**Modulo per la presentazione delle osservazioni per i piani/programmi/progetti sottoposti a procedimenti di valutazione ambientale di competenza statale**

ID: Codice procedura (ID\_VIP/ID\_MATTM):10844

Impianto per la produzione di energia elettrica da fonte eolica, costituito da 6 aerogeneratori della potenza complessiva di 37,2 MW, un sistema di accumulo da 25 MW e relative opere connesse in località "Rempillo" nel comune di Pitigliano (GR).

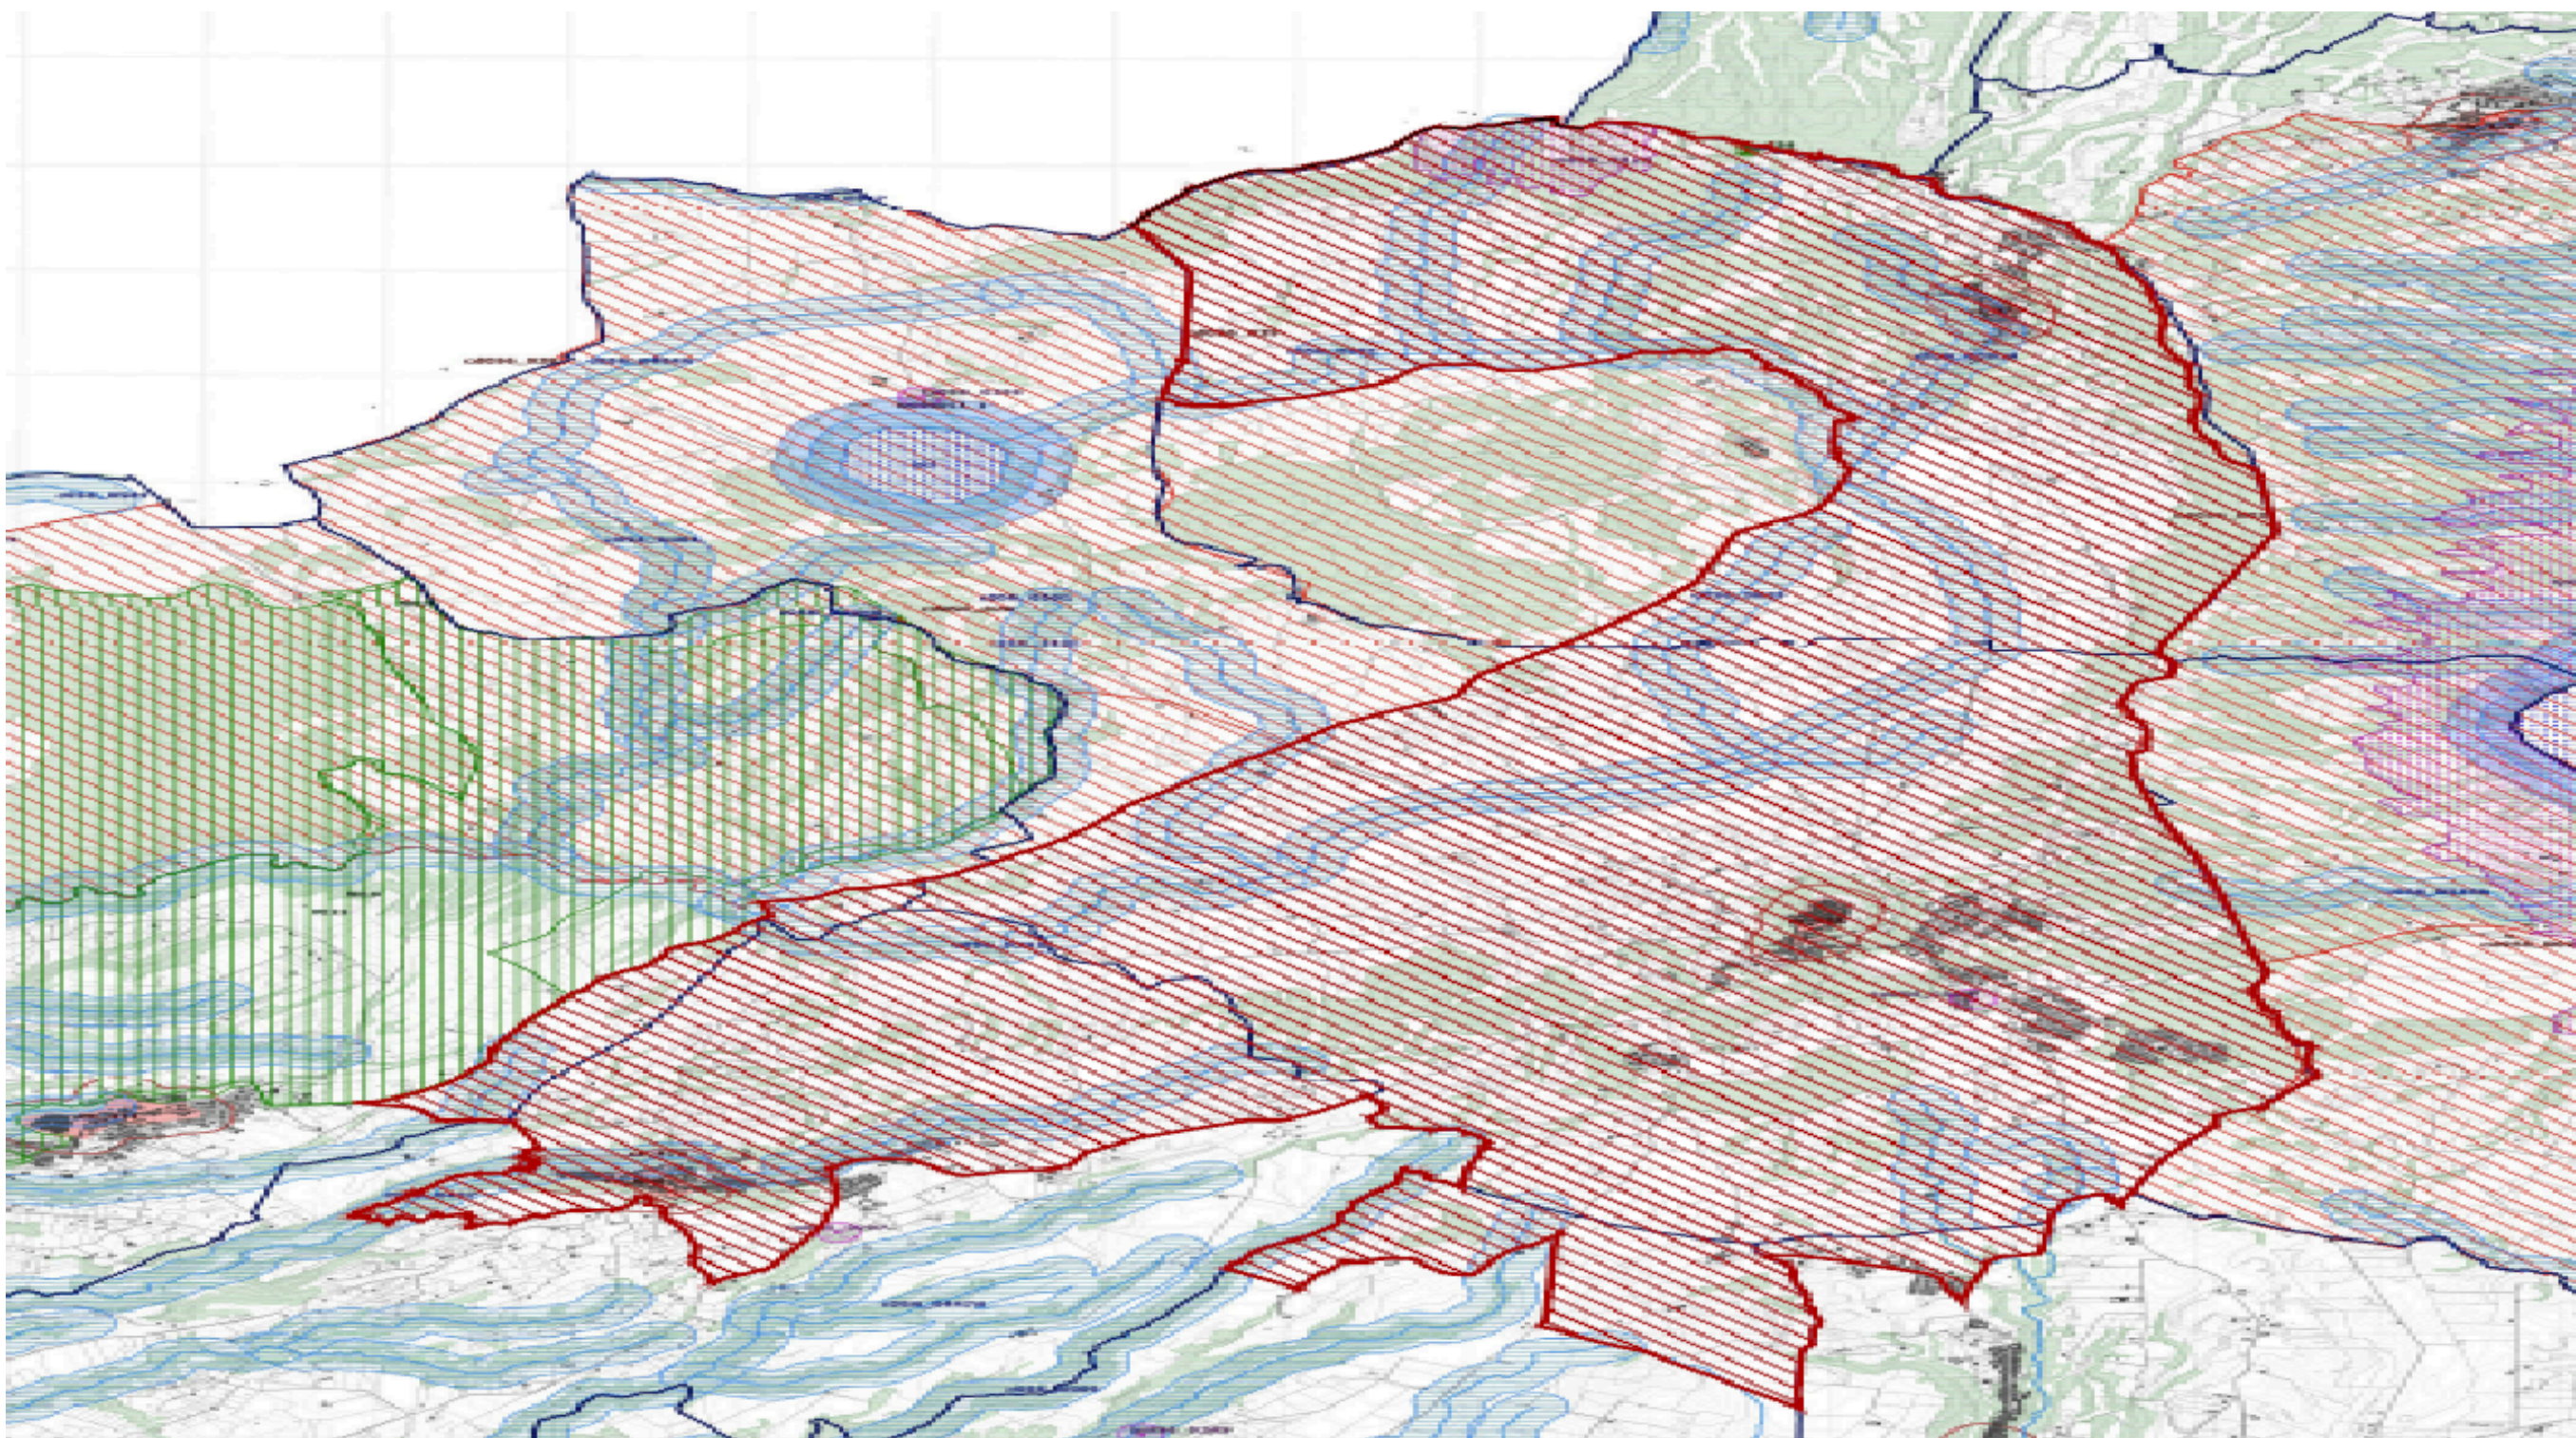
Alla luce del combinato disposto dal "vincolo sul patrimonio paesaggistico (artt. 136 e ss. e 142 del decreto legislativo n. 42/2004 e ss.mm.ii.) e sui beni culturali" (artt. 10 e ss. del decreto legislativo n. 42/2004 e ss.mm.ii.) e dal comma 8 lettera c-quarter del D.Lgs 191/2021 e ss.mm.ii si evince che, ad oggi, le aree in cui sono previsti gli insediamenti dei sei aereogeneratori dell'impianto eolico denominato "Rempillo" non sono idonee perché ricadono tutte all'interno della fascia di rispetto dei **beni paesaggistici di notevole interesse pubblico denominati "Conca del Lago di Mezzano e territorio circostante" (D.M. 22.05.1976)** comprendente anche il **vincolo "Selva del Lamone" (D.M. 22.05.1984)** tutelati **dall'art. 136 del Codice dei Beni Culturali e del Paesaggio** e in particolare un aerogeneratore ( P01) è a 100 metri dal primo vincolo citato e gli altri cinque compresi in una distanza massima tra 1 km e 2 km ( vedi immagine n. 1 dell'ALLEGATO). Nella fascia di rispetto dei 3 km anche la porzione di vincolo rappresentato dalla Selva del Lamone che gode di altre importanti tutele in quanto Riserva Naturale regionale (L. 394/91 e L.R. 29/97), Zona di Protezione speciale (ZPS) insieme ai Monti di Castro collegati tra loro da una Zona di Conservazione Speciale (ZSC), il sistema fluviale Fiume Fiora-Olpeta. La Selva del Lamone oltre il vincolo paesaggistico di notevole interesse pubblico che la rende area non idonea all'installazione degli impianti FER anche nelle sue fasce di rispetto dei 3 km, gode di un'altra tutela che ne rivela l'importanza di area di importanza internazionale per l'avifauna IBA (012) che viene collegata all'altra IBA (099) Lago di Bolsena attraverso la ZPS Caldera di Latera e la ZSC Lago di Mezzano che insieme sono compresi nel vincolo paesaggistico " Conca Lago di Mezzano..." e verranno uniti dal nuovo vincolo paesaggistico "*Ambito paesaggistico, geologico e geomorfologico dell'orlo della caldera di Latera e delle sue pendici interessate dai centri eruttivi periferici*" ( si veda a riguardo la proposta pubblicata sul sito del MIC in data 09/08/2023 e

l'immagine n. 2 dell' ALLEGATO) all'area di notevole interesse pubblico " Conca del lago di Bolsena" (D.M. 24.10.1960). Praticamente una vasta zona che per interesse paesaggistico e naturalistico oltre che storico, archeologico e identitario rappresenta un unicum nel panorama nazionale.

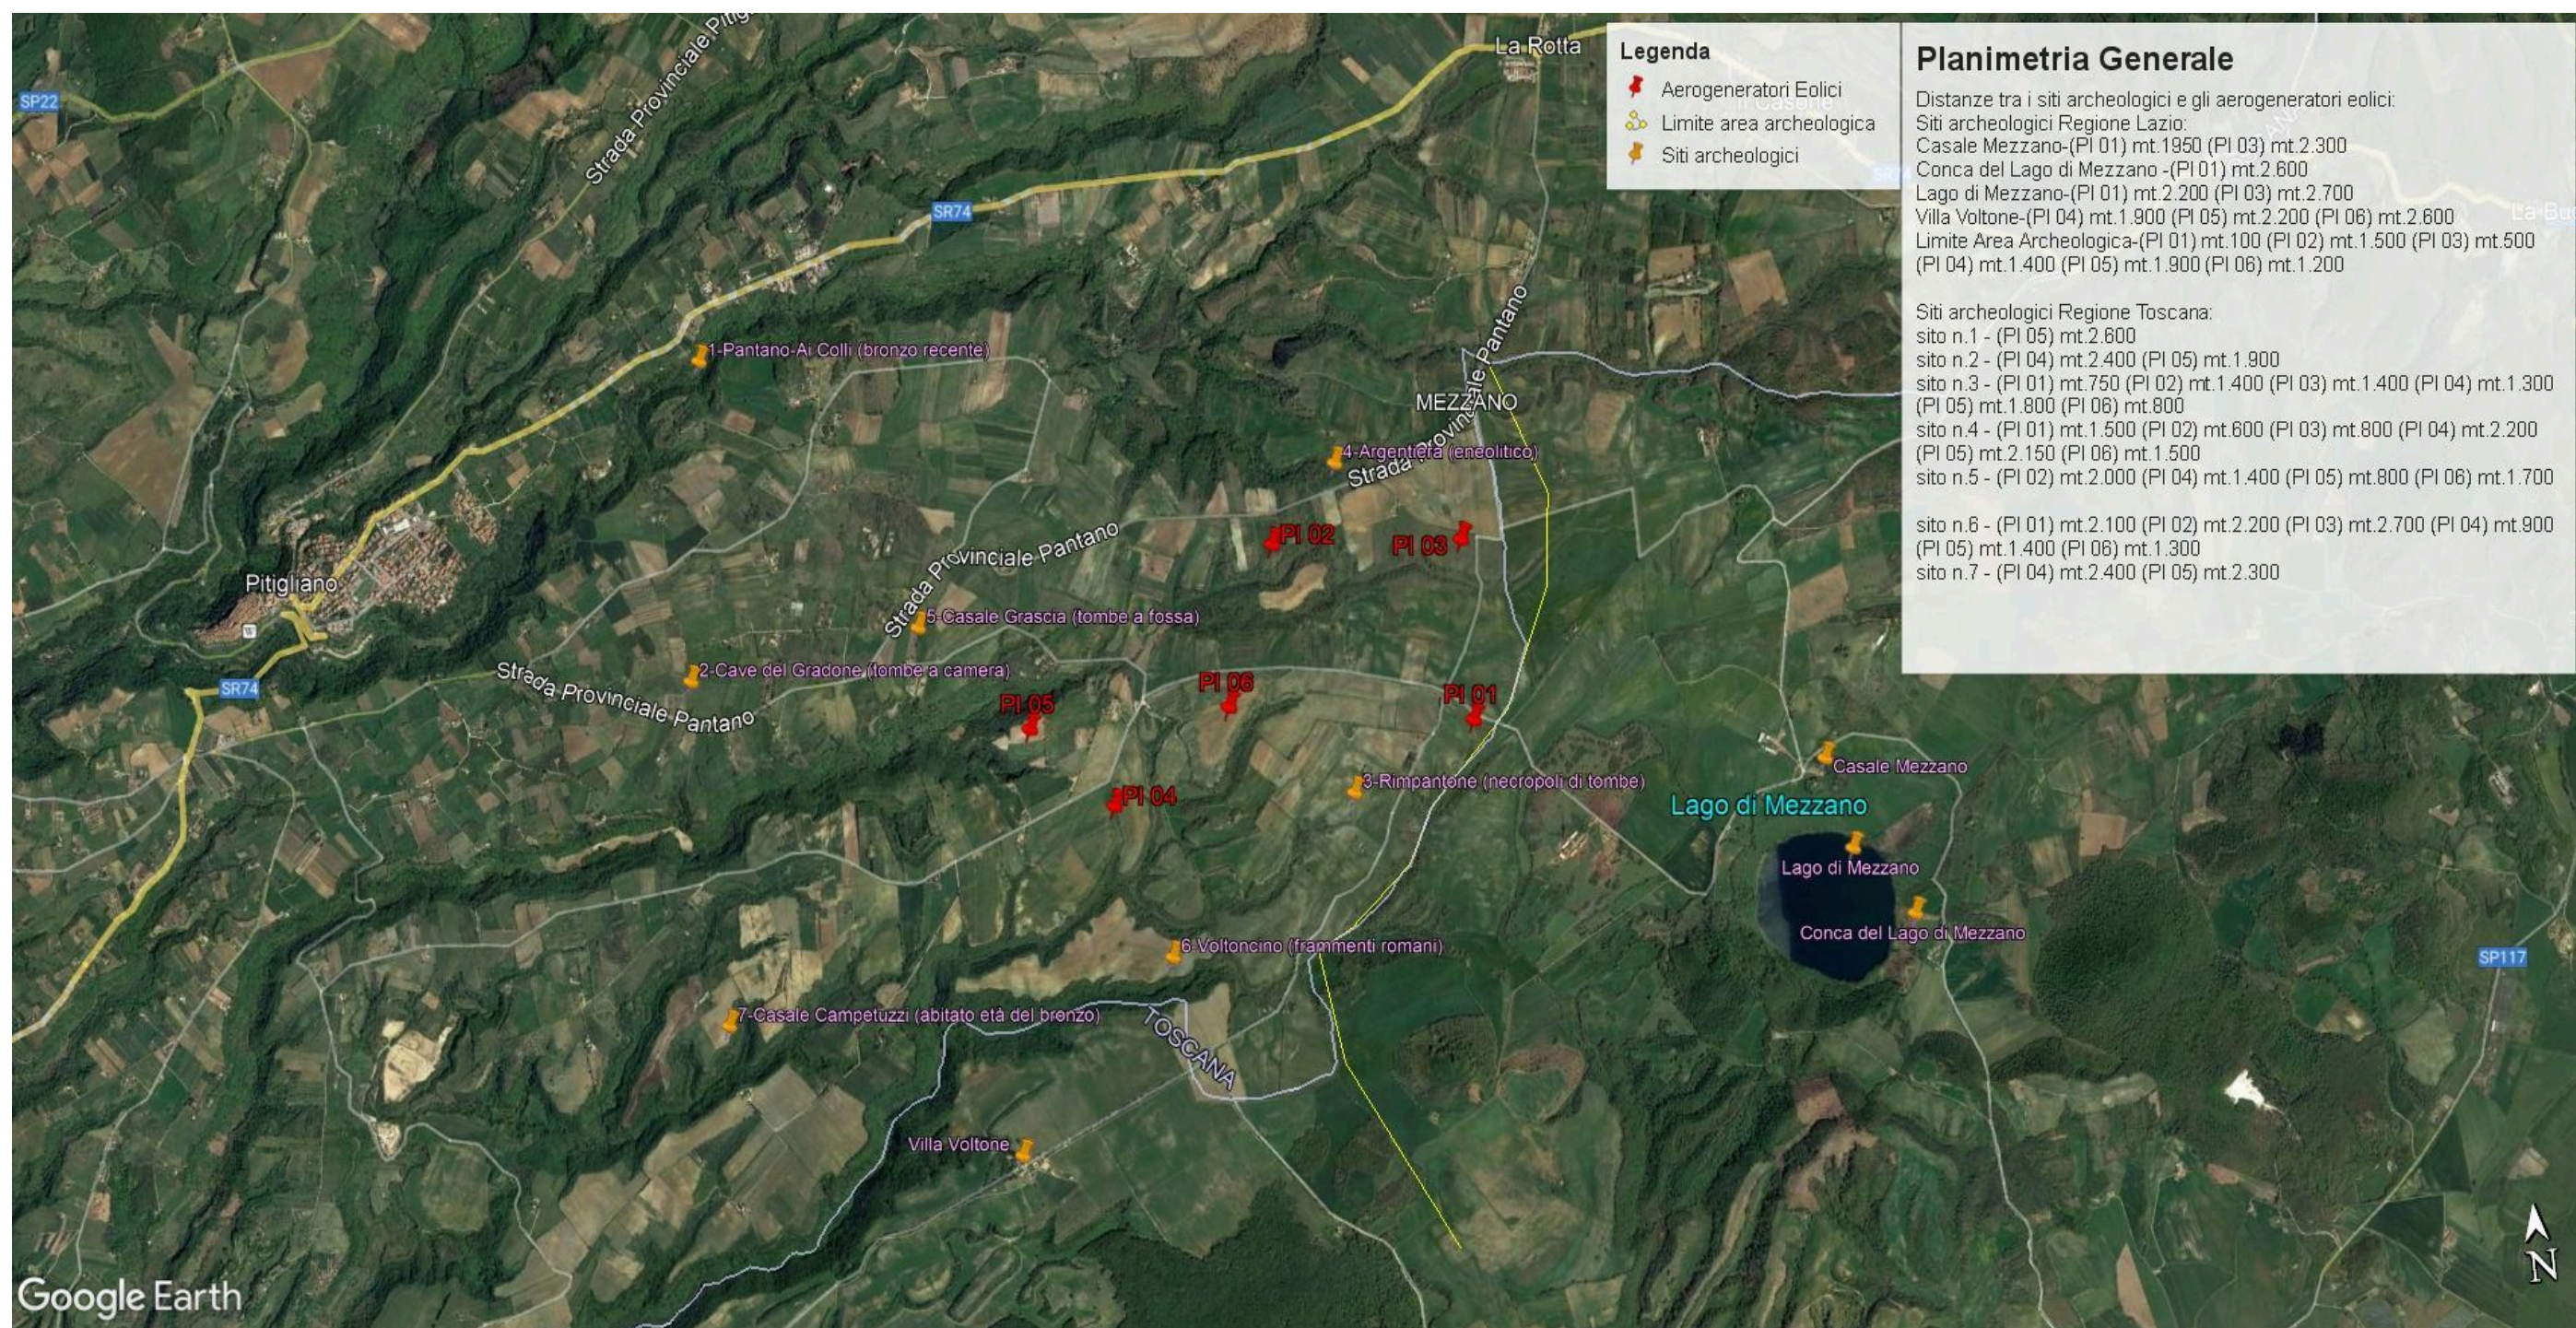
Inoltre, la zona in cui insisterebbe l'impianto eolico industriale Rempillo è compresa nelle fasce di rispetto di 3 km di diversi beni archeologici tutelati dalla parte II del Codice dei Beni Culturali (vedi

Allegato, immagine n. 3). Inoltre le pale P04 e P05 ricadono all'interno di un'area archeologica che la Proponente vorrebbe cancellare per il semplice fatto che non è riportata nel documento regionale ma nel documento provinciale come meglio dettagliato nell'Osservazione n. 5. Alla luce di quanto documentato appare chiaro quindi che la collocazione dell'impianto non ha tenuto conto alcuno dei vincoli dell'area nella quale è stato progettato e l'inserimento dell'impianto eolico nel paesaggio e sul territorio non è corretto (Allegato IV delle Linee guida nazionali di cui al D.M dello Sviluppo economico del 10.09.2010).
